Après examen, le Bureau de la Cle a émis l'avis suivant : **Avis défavorable** compte tenu :

Note préparatoire à la réunion du Bureau de la Cle du 22 mars 2019

Mise en 2x2 voies de la RN 164 secteur de Rostrenen-Glommel sous MO DREAL

PLAN 2

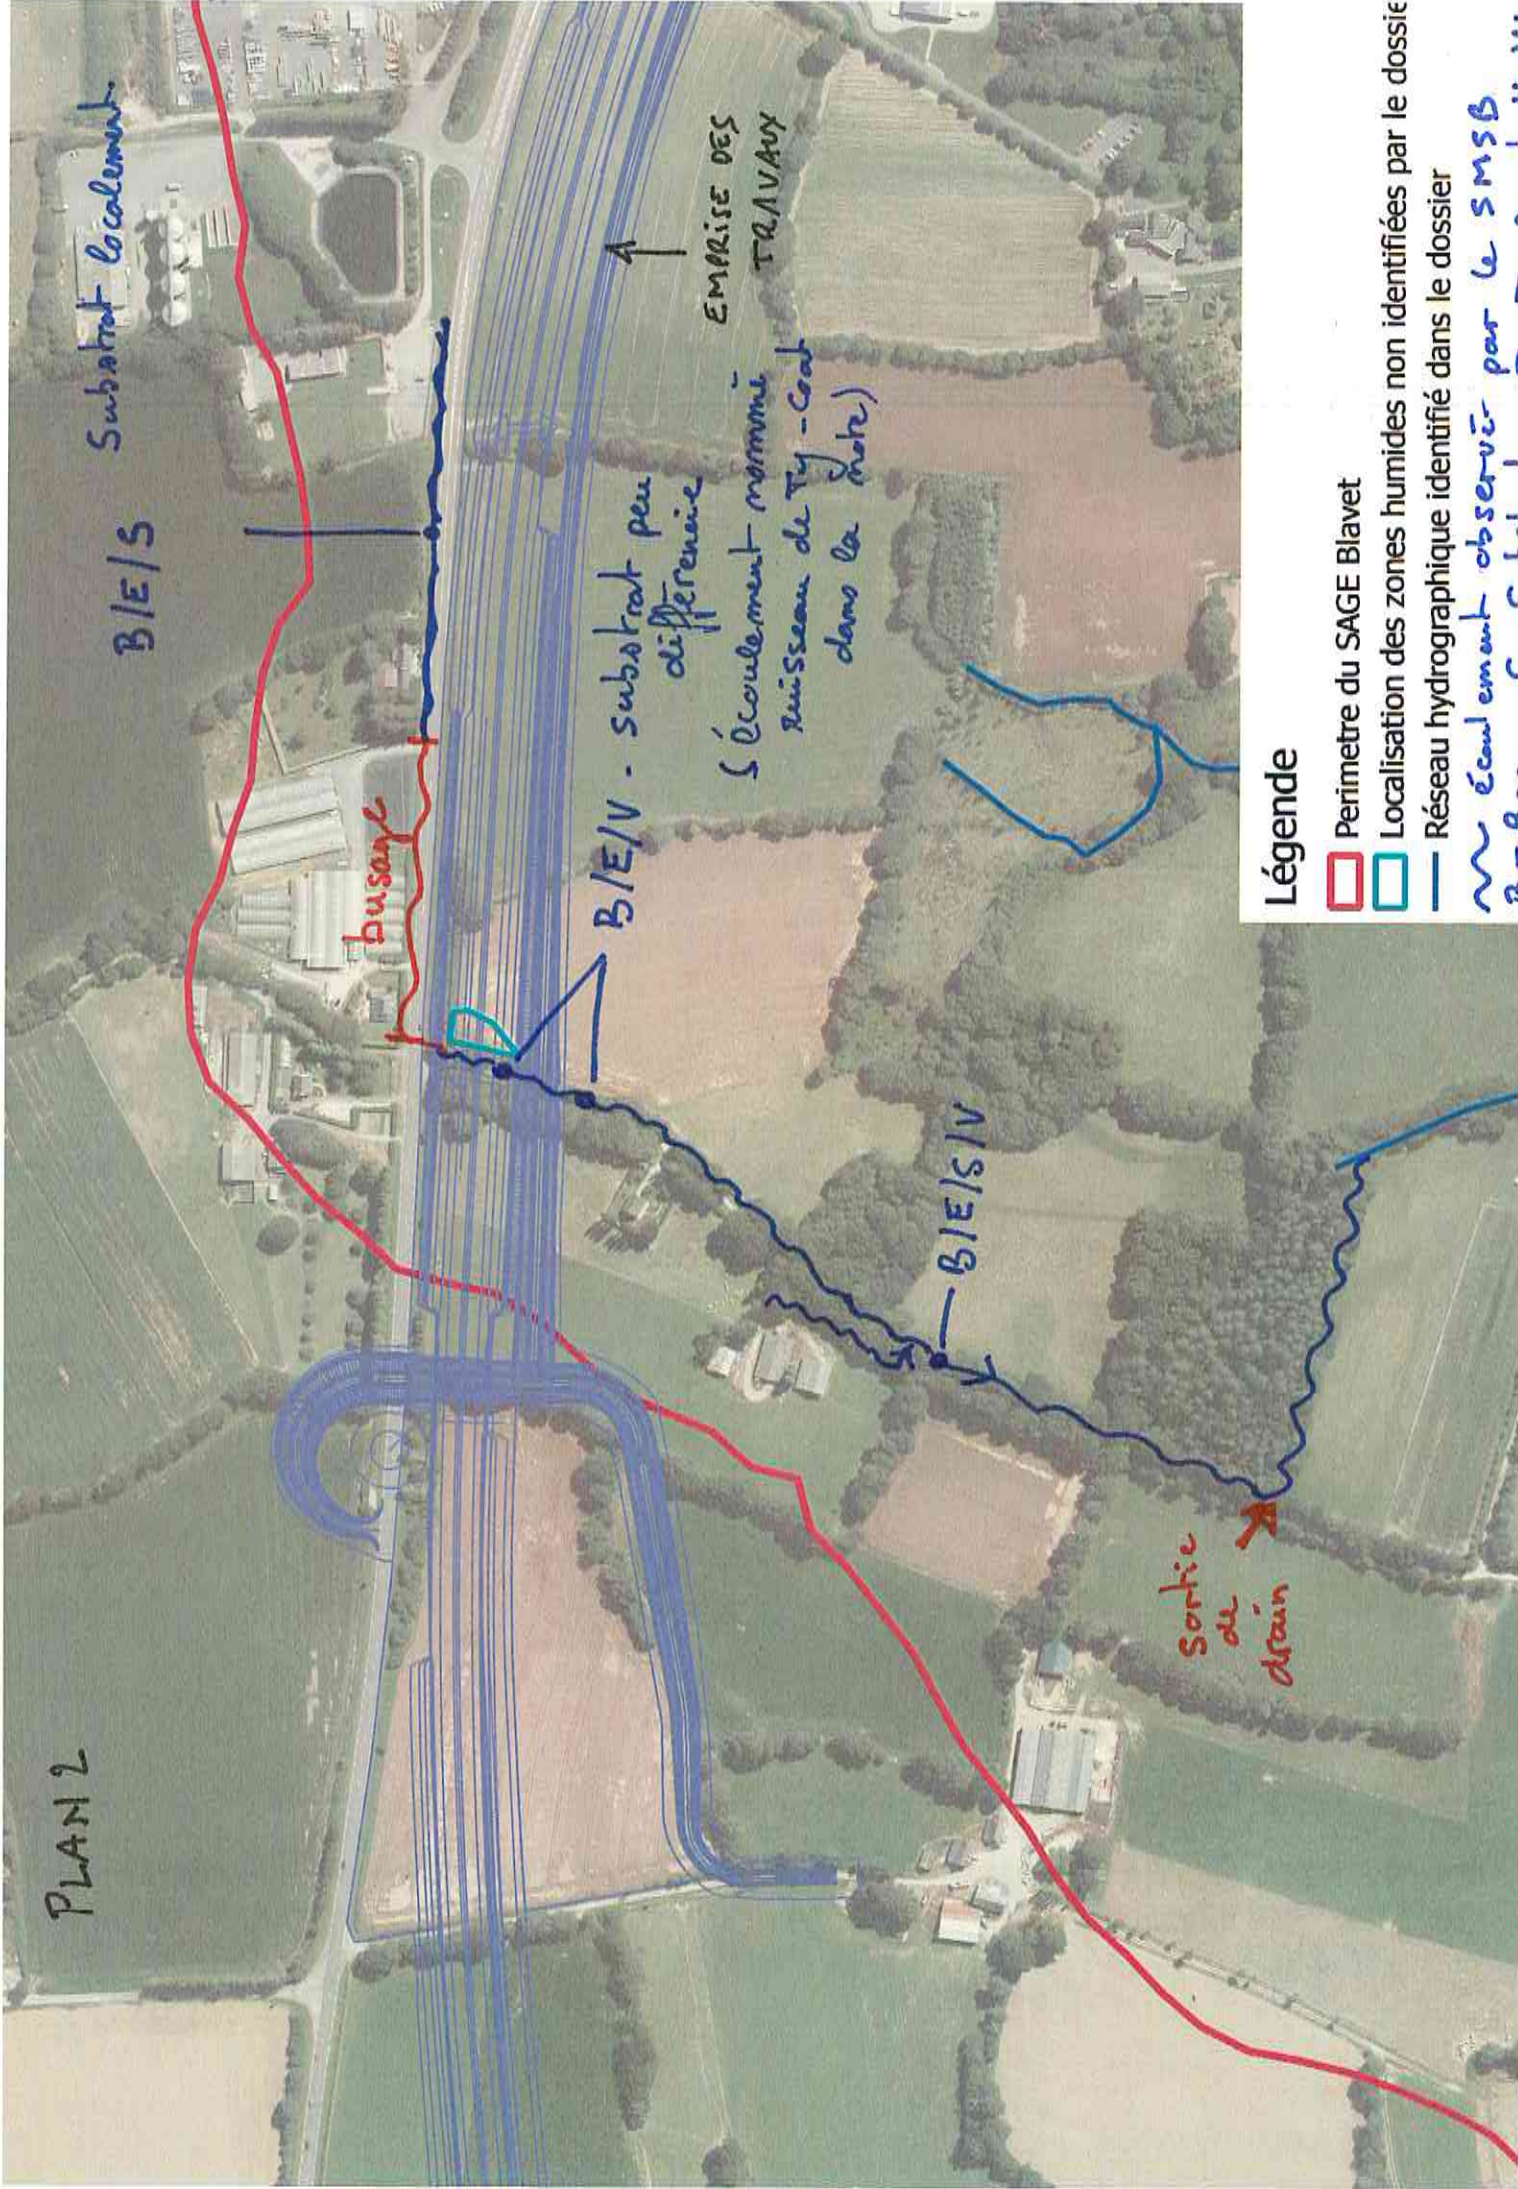
- ❖ Le ruisseau de Ty-Coat qui n'a pas été pris en compte dans la cartographie ne fait donc pas l'objet de calcul d'une note de débit.
- ❖ Le maître d'ouvrage considère l'ouvrage OH3A comme un obstacle à l'écoulement (cf. plan 3). Pour cette raison, il considère que la dérivation de l'aval du ruisseau de Croas Anna n'est pas un impact négatif puisqu'elle permet de supprimer cet ouvrage. Si le cours d'eau n'était pas dérivé, il se trouverait sous l'emprise de la route qui va être élargie sur cette portion. La modification du cours d'eau est donc imposée par la configuration du projet. De plus, environ 220 m en amont, sur le ruisseau de Croas Anna une rupture d'écoulement affecte les cours d'eau : buse bouchée sur un affluent, plus de lit marqué et circulation diffuse dans une parcelle agricole et un chemin creux pour le cours principal (cf. plan 3). Le gain espéré par la suppression de l'écoulement concerne donc un faible linéaire. Nous estimons qu'une note de débit devrait être calculée.

Écoulement normé
Ruisseau de Ty-Coat
dans la note

PLAN 3

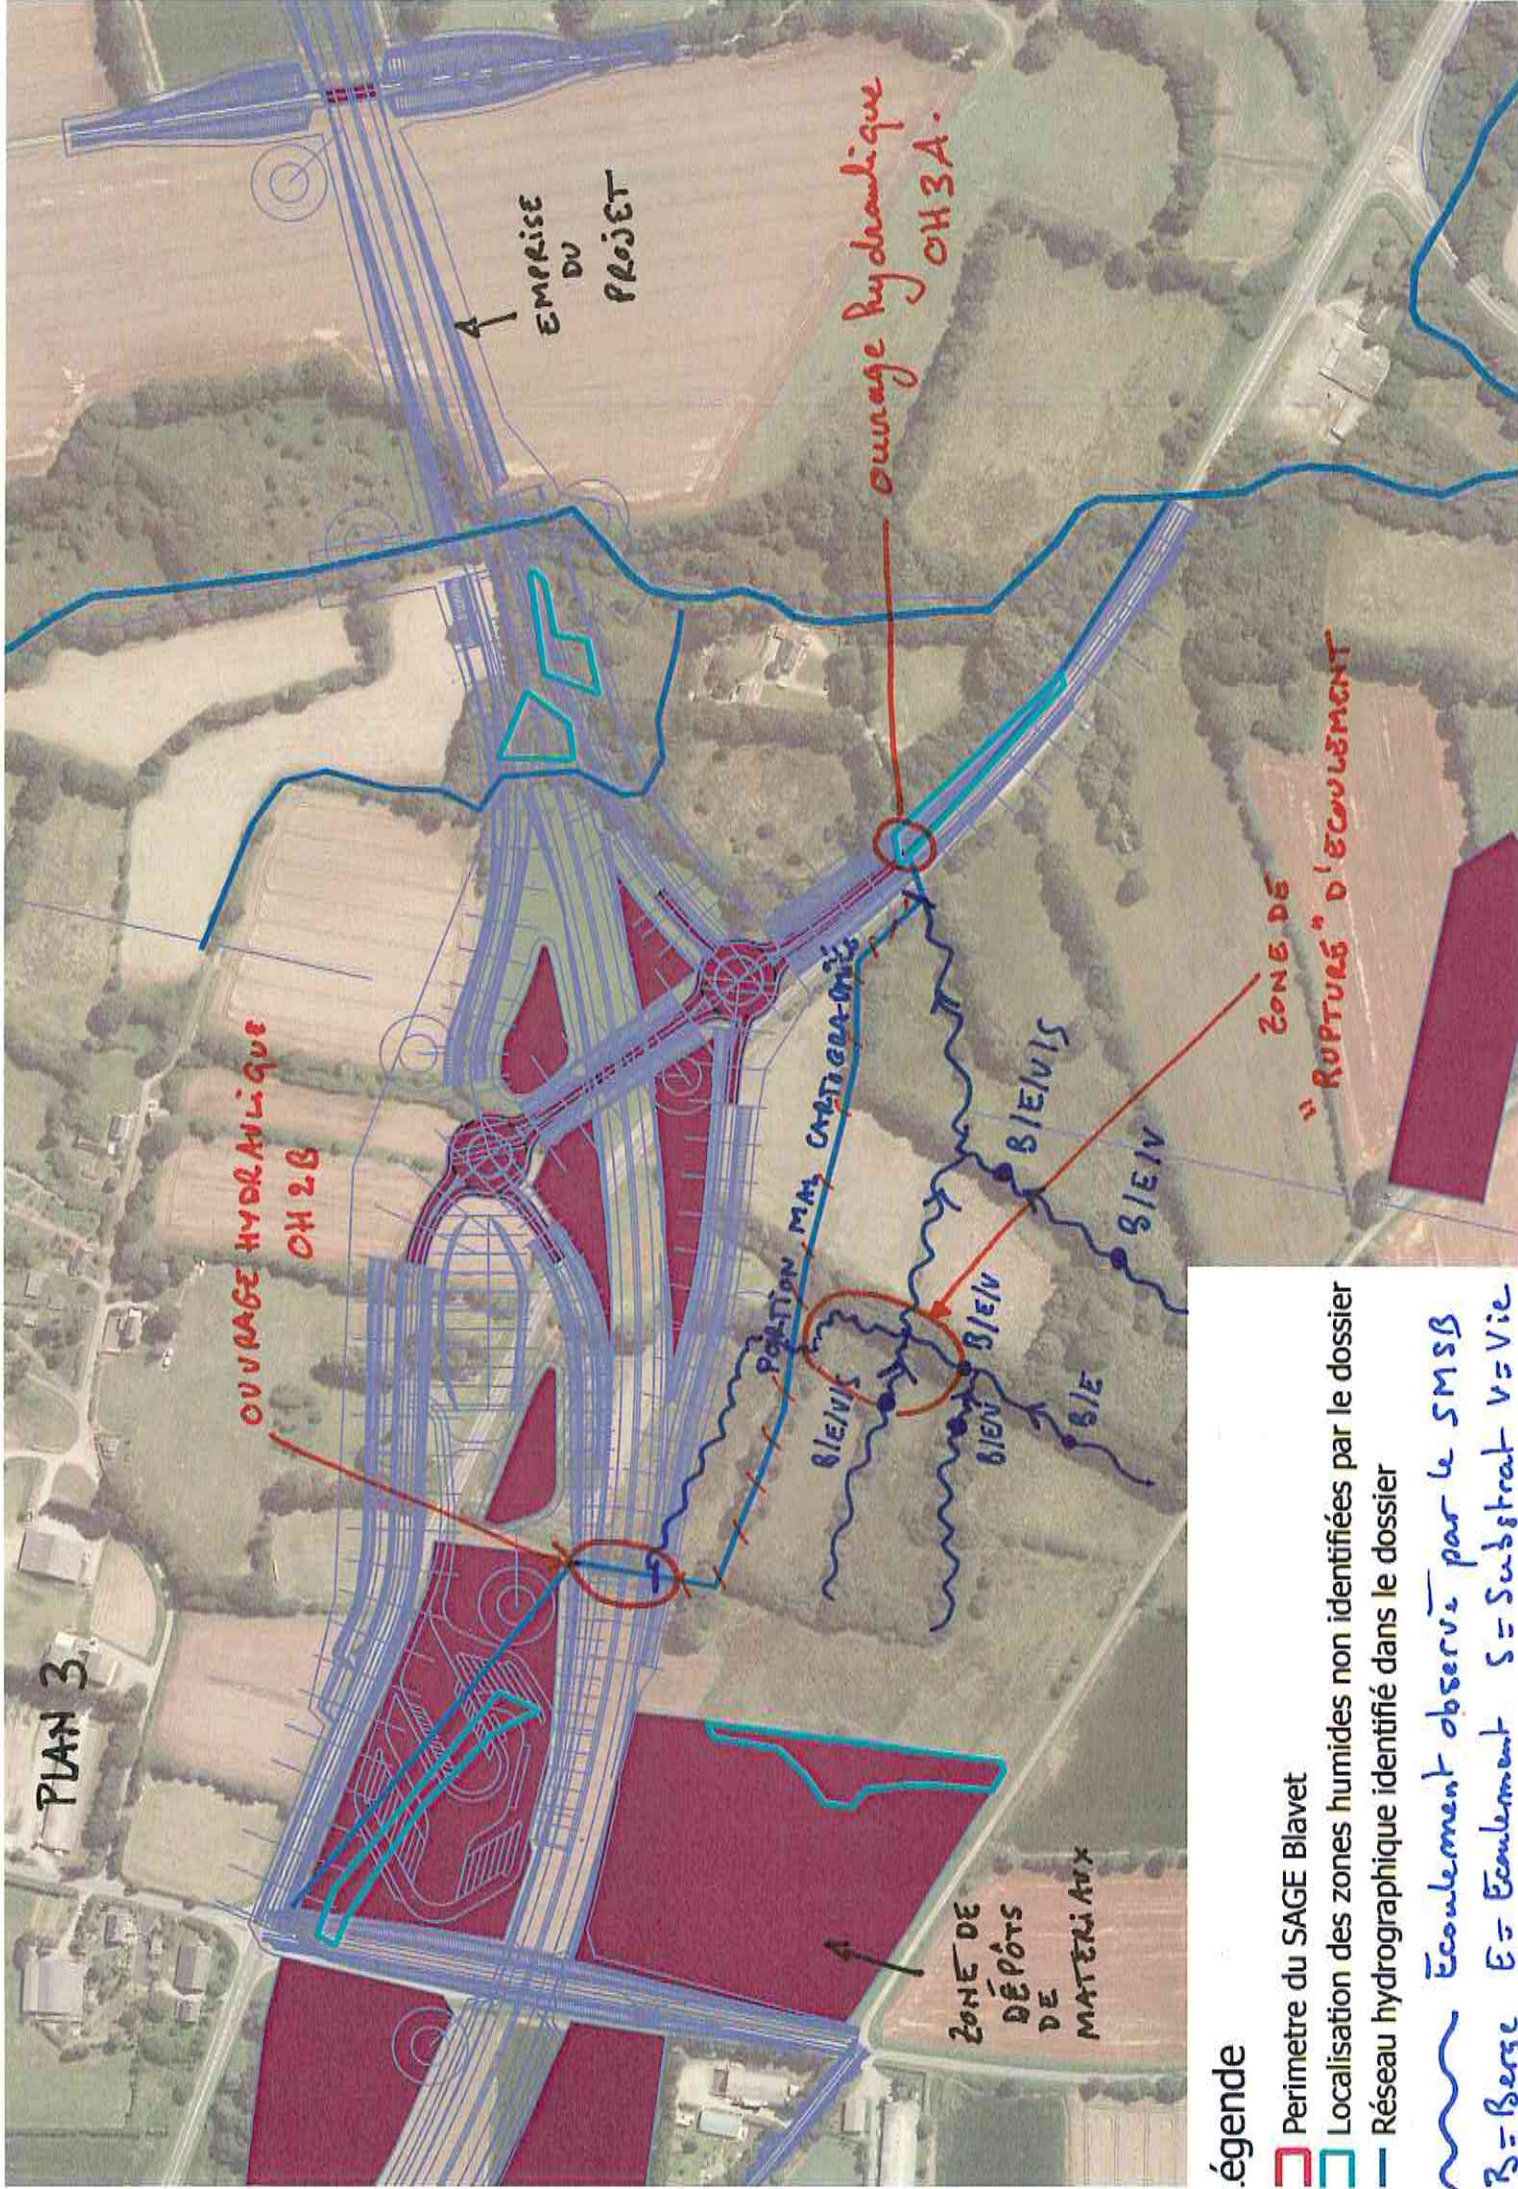
Un crédit de 2000 points est attribué du fait de la suppression de l'OH3A (cf. plan 3) qui rétablit une continuité. Ce score représente presque les 2/3 du total de la note de crédit. En l'état actuel, le gain de continuité ne pouvant être affecté qu'à un linéaire d'environ 220 m (cf. point 2.2.2), le score de crédit de 2000 points semble très fortement sur-évalué. De plus la note prend en compte un linéaire de 45 m ce qui ne correspond pas à la largeur de la voirie actuelle à cet endroit (plutôt 18-20 m).

PLAN 6

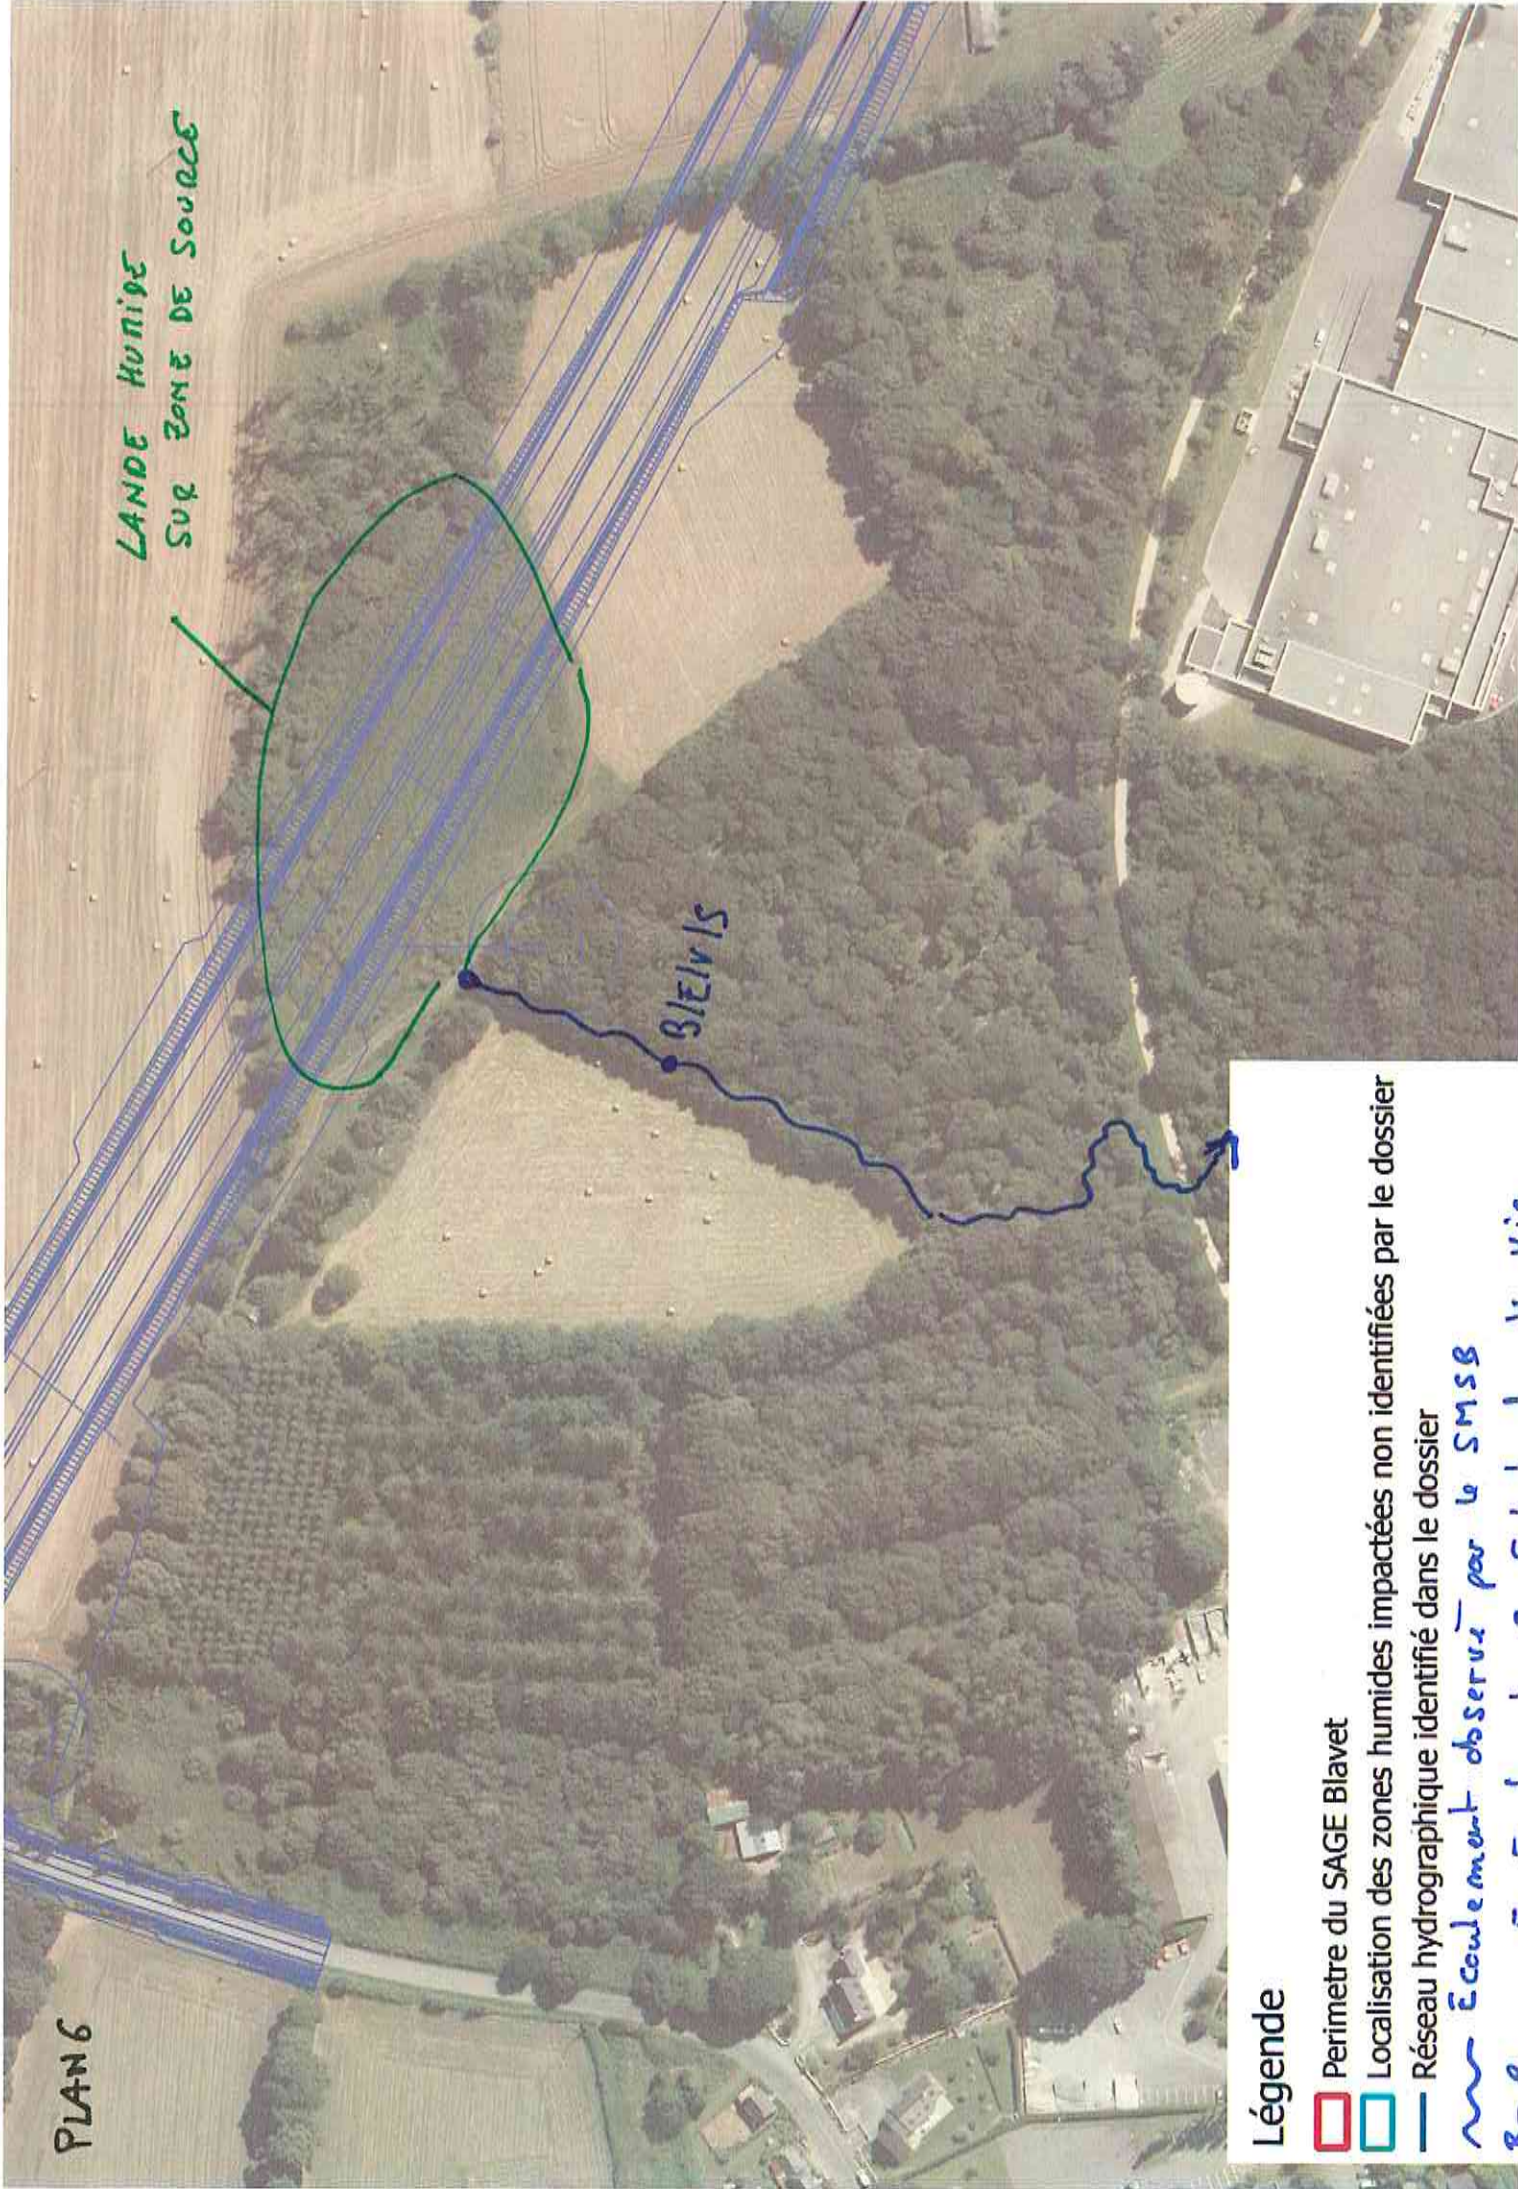
- ❖ Entre la ZH3 et la ZH 4, l'emprise de la route ainsi qu'une zone de dépôt sont prévues sur une zone humide qui n'a pas du tout été identifiée dans le dossier. Il s'agit d'une prairie artificielle dont la délimitation serait à préciser. Sur la base d'une délimitation approximative réalisée par le technicien du SMSB cette zone humide mesure environ 1ha dont environ 3000 m² seraient impactés par le projet. Plus à l'ouest, le projet passe sur une zone de source constituée par un boisement humide et des cultures en zone humide. Une sortie de drain alimente l'écoulement (classement en cours d'eau à confirmer) qui a été transformé en fossé drainant. Nous estimons à environ 800 m² l'impact en zone humide réglementaire. Au-delà de l'aspect réglementaire purement surfacique, nous regrettons que le dossier ne présente pas de réflexion particulière sur la prise en compte de cette zone de source drainée qui va se retrouver sous la voirie.

LANDE HUMIDE
SUR ZONE DE SOURCE
